もんじゅ廃止措置 審査資料	
資料番号	本文六, 七, 添付書類六 改4
提出年月日	2022年12月23日

高速増殖原型炉もんじゅ
性能維持施設について
(補正)

本資料は、高速増殖原型炉もんじゅ（以下、「もんじゅ」という。）の原子炉施設廃止措置計画変更認可申請書（令和4年6月28日）のうち、本文六、七及び添付書類六における「性能維持施設」について、令和4年10月24日に開催された「第42回もんじゅ廃止措置安全監視チーム会合」における指摘事項に対して、再評価した結果を踏まえた補正内容について説明するものである。

別図 3-2 (2) 第 2 段階への移行に伴い、維持を終了する施設（プロセスモニタリング設備）

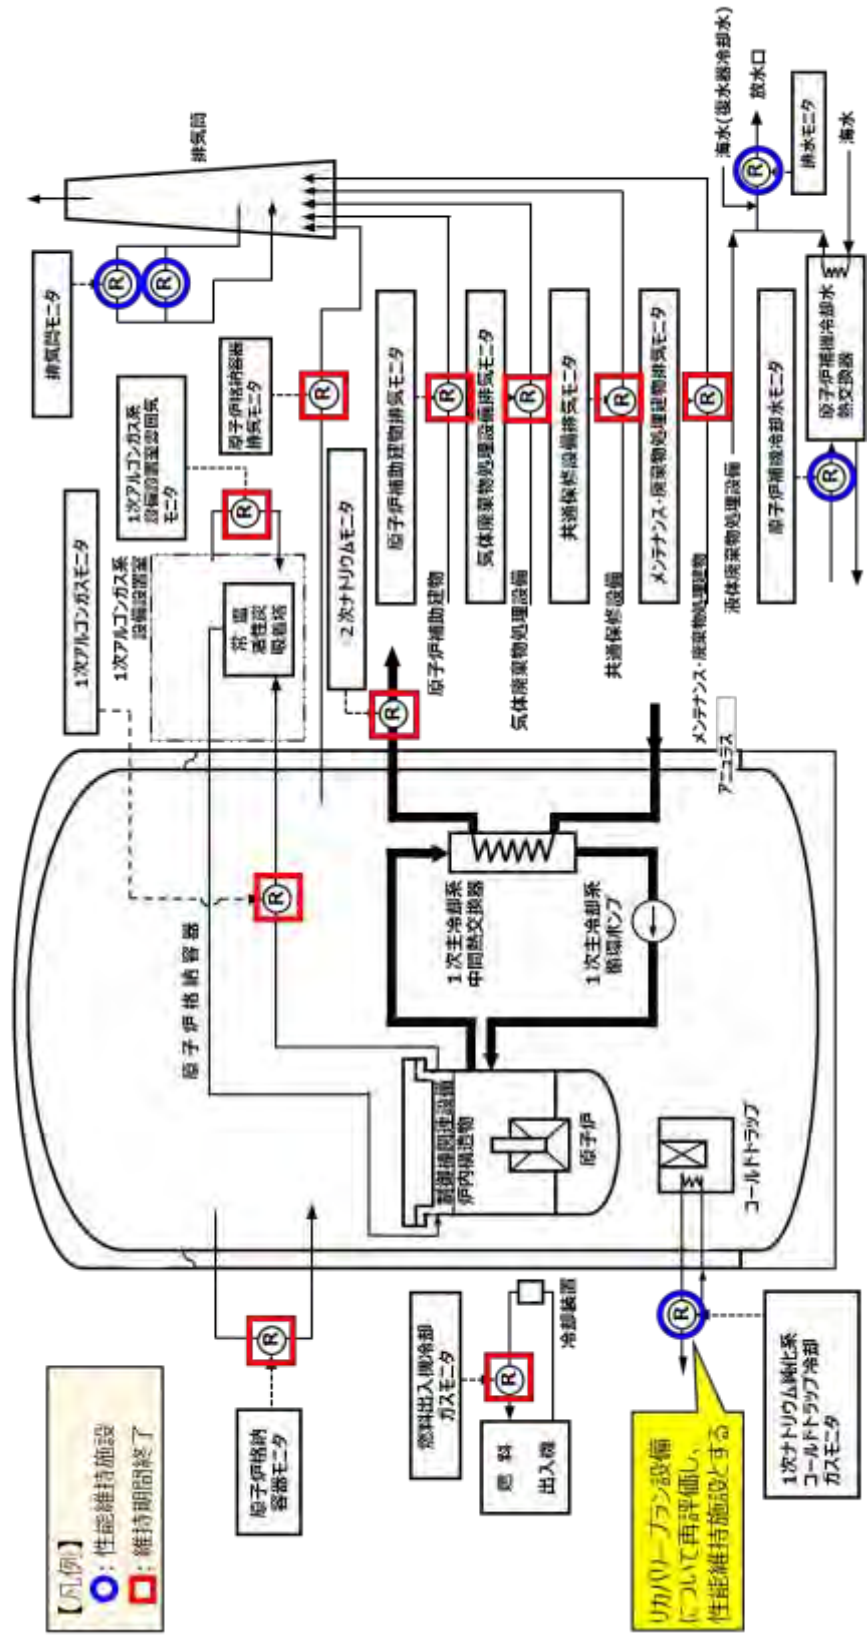
- ・ 燃料体取出し作業が完了したことにより、汚染の恐れがなくなる範囲の機能維持は不要と判断した。
- ・ ただし、環境へ放出する放射性物質の放出管理、放射線監視は、管理区域を解除するまで維持する。

別図3-2 (2) 第2段階への移行に伴い、維持を終了する施設（エリアモニタリング設備）

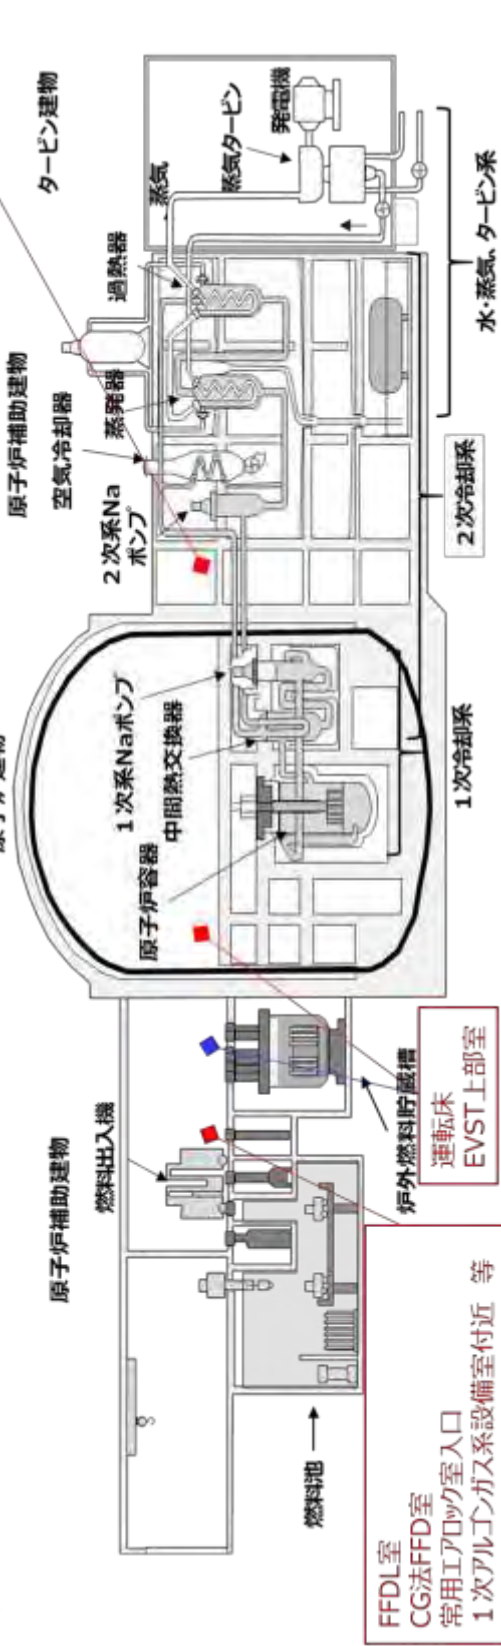
また、「放射線監視機能」については、監視対象エリアの視点で機能維持の要否を評価した結果、汚染の恐れがない以下のエリアに設置されているエリアモニタリング設備の一部について維持不要と判断した。この結果、既許認可の維持台数（54個）のうち9個が維持不要となり、今後の維持台数は45個となる。

- 第2段階への移行に伴い、以下のエリアについては放射線レベルが変動する可能性が著しく低い状態となることを確認した。
 - 今後実施する作業内容に応じて、適宜、放射線測定を実施することで放射線管理が可能となることから、当該エリアの放射線監視機能は維持不要と判断した。
 - 燃料体取出し作業の完了に伴い炉内に燃料体がなくなることから、新たに1次アルゴンガス系統内に放射性希ガスが発生せず、放射線レベルが変動する可能性が著しく低いエリア
 - 第1段階における燃料体取出し作業期間中（点検時期を含む）、放射線レベルに有意な変動がなかったことから、第1段階と同様な作業を行う第2段階においても放射線レベルが変動する可能性が著しく低いエリア
 - 今後実施する“原子炉起動用中性子源集合体の燃料池への移送作業”の完了に伴い、中性子線の常時監視が不要となるエリア
- ただし、燃料体を保管する燃料池や気体・液体・固体廃棄物処理系付近等については、機能維持を継続する。

別図 3-3 第2段階 (前半) における設備運用の合理化

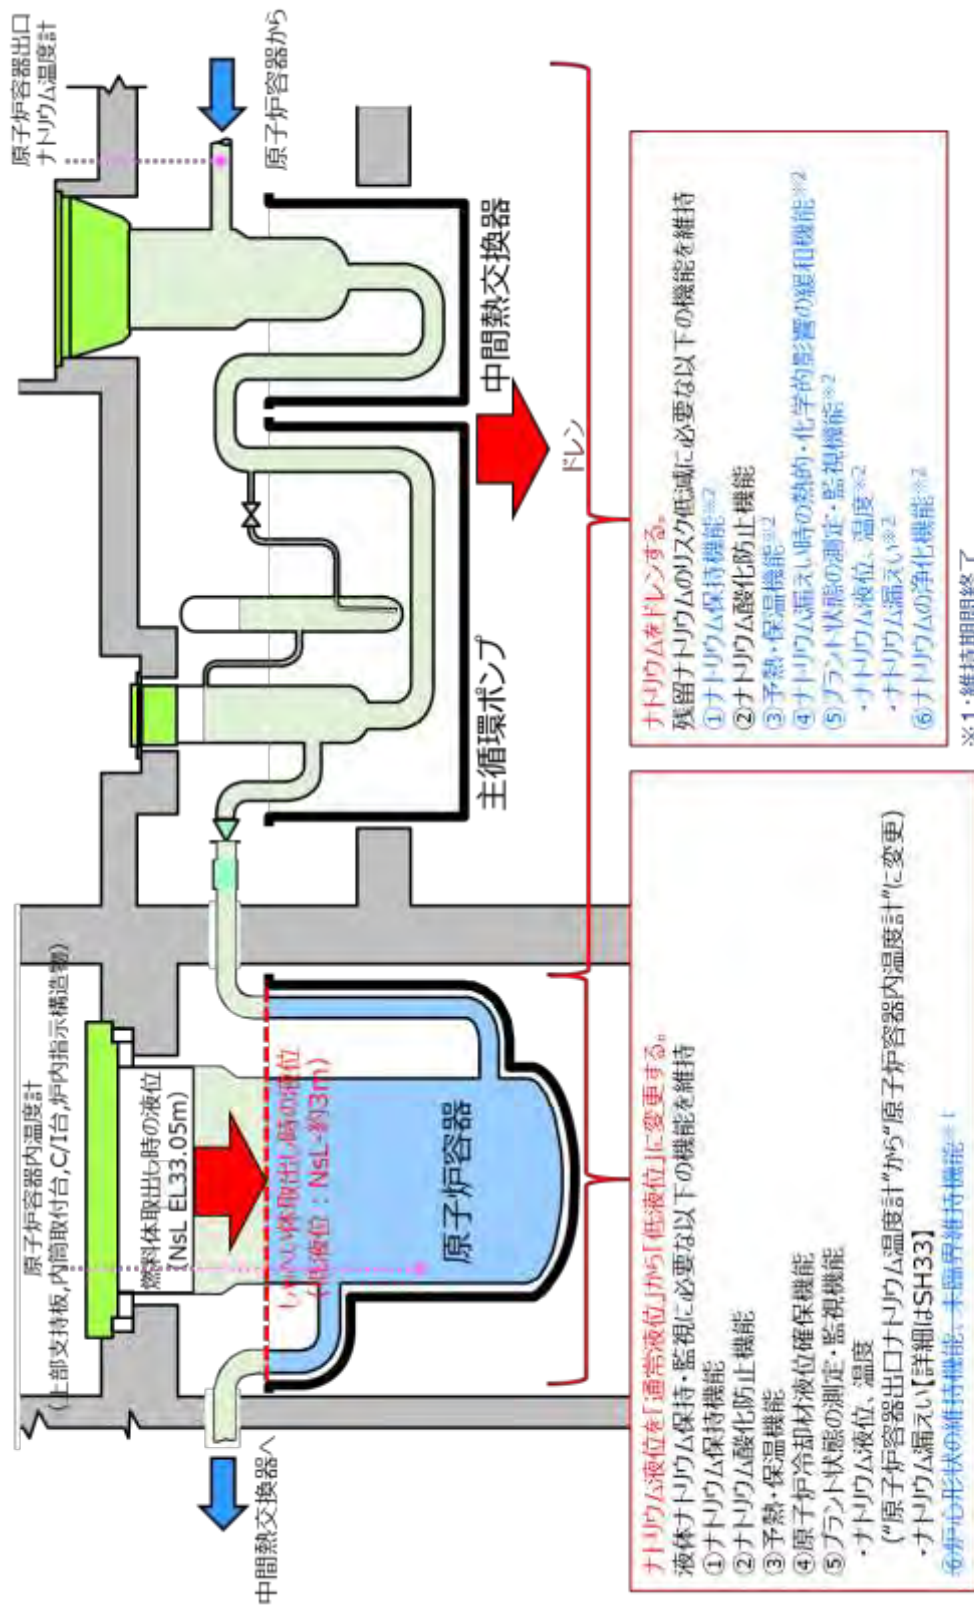
- 1次系の液体ナトリウムを保有する系統数を約80%削減
 - ・ 必要な系統：原子炉容器
 - ・ 削減できる系統：1次主冷却系、オーバフロー系、純化系、充填ドレン系
- 1次系の液体ナトリウム保有量を約56%削減
 - ・ 保有量：約839m³ ⇒ 約370m³ (200℃換算)

別図 3-3 第2段階(前半)における設備運用の合理化

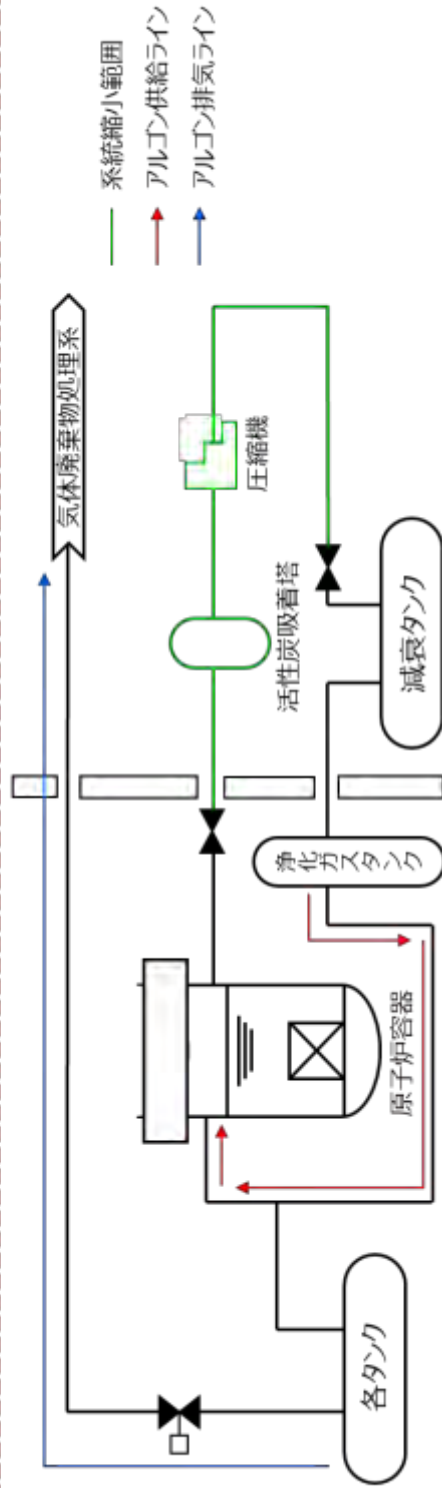
燃料取り出し完了に伴い、燃料破損の検出が不要となったこと及びR/V液位の「低液位」運用により原子炉容器カバ-ガス圧力の変動を伴う操作・作業が無くなったことから、原子炉容器カバ-ガス圧力の正圧維持及びカバ-ガス純度測定は循環運転をせずとも、以下の運用により可能である。

- 原子炉容器カバ-ガス圧力は、気圧による変動程度であり手動による圧力制御にて正圧維持(酸化防止機能の維持)が可能である。
- カバ-ガス純度測定は系統圧力と気廃系の圧力差を利用し、サンプリングが可能。

参考-2 第2段階 (後半) への移行に向けた設備改造計画 (案)

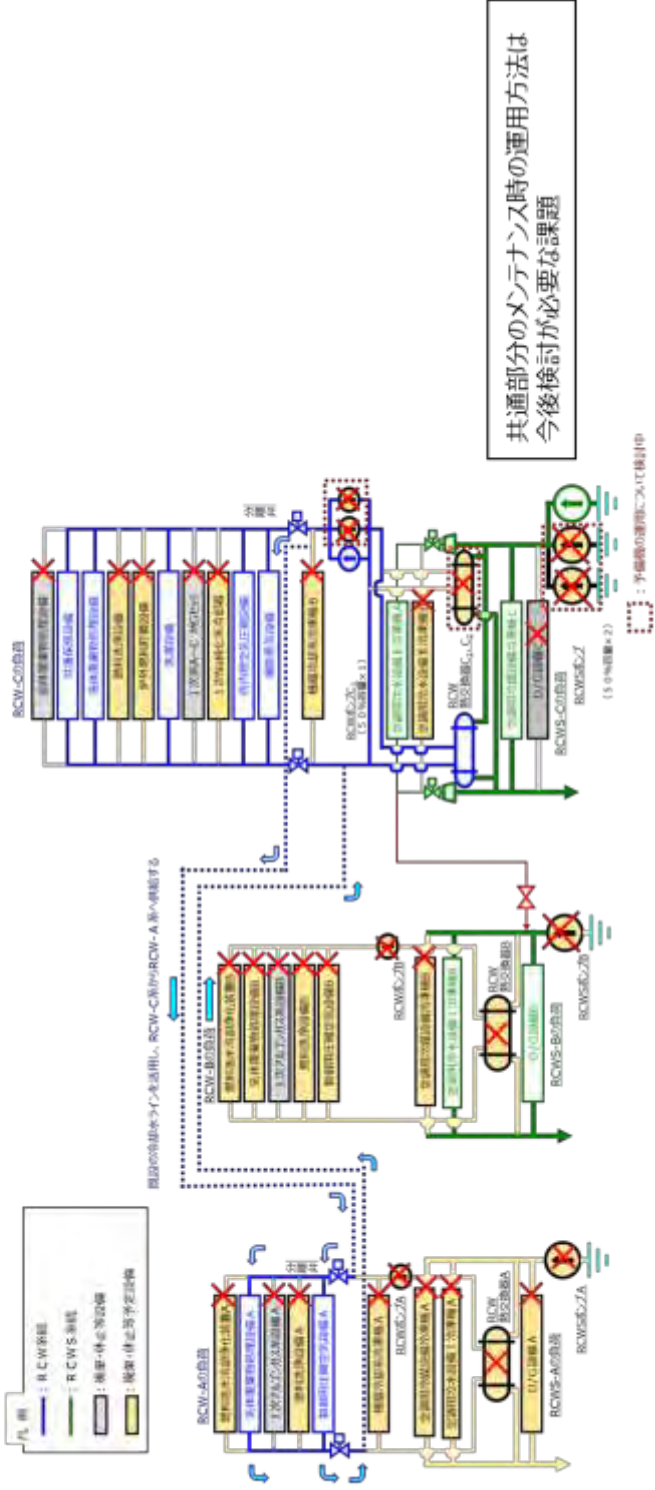
よって、廃止措置のプラント状態に応じた設備の維持管理の適切性に資する観点から、燃料池水冷却浄化装置の冷却を停止した場合の燃料池の液温及び液位を評価及び実測によって確認し、燃料池水冷却浄化装置による冷却機能の維持を不要とすることを検討している。

- 冷却機能 (燃料池水冷却浄化装置)、電源供給機能 (ディーゼル発電機) が不要となる。

参考-2 第2段階（後半）への移行に向けた設備改造計画（案）

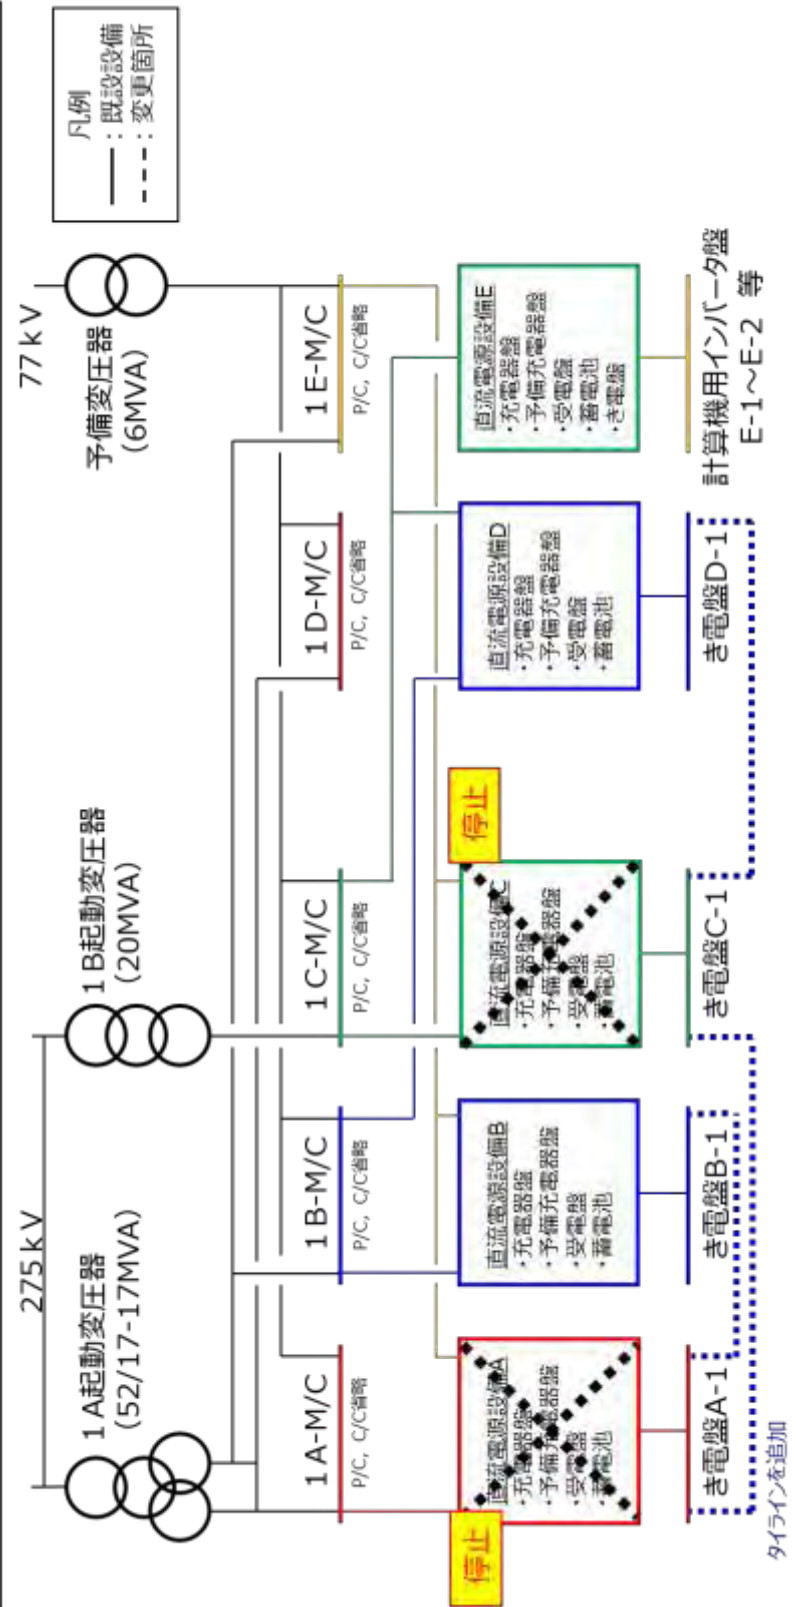
- 負荷の電源容量に合わせて電源構成を最適化
- 上流停止した場合でも下流の負荷へ給電できるようタイラインを追加

- 系統数が削減（5→3系統）し、設備維持に要していた費用、点検期間の削減が期待できる。
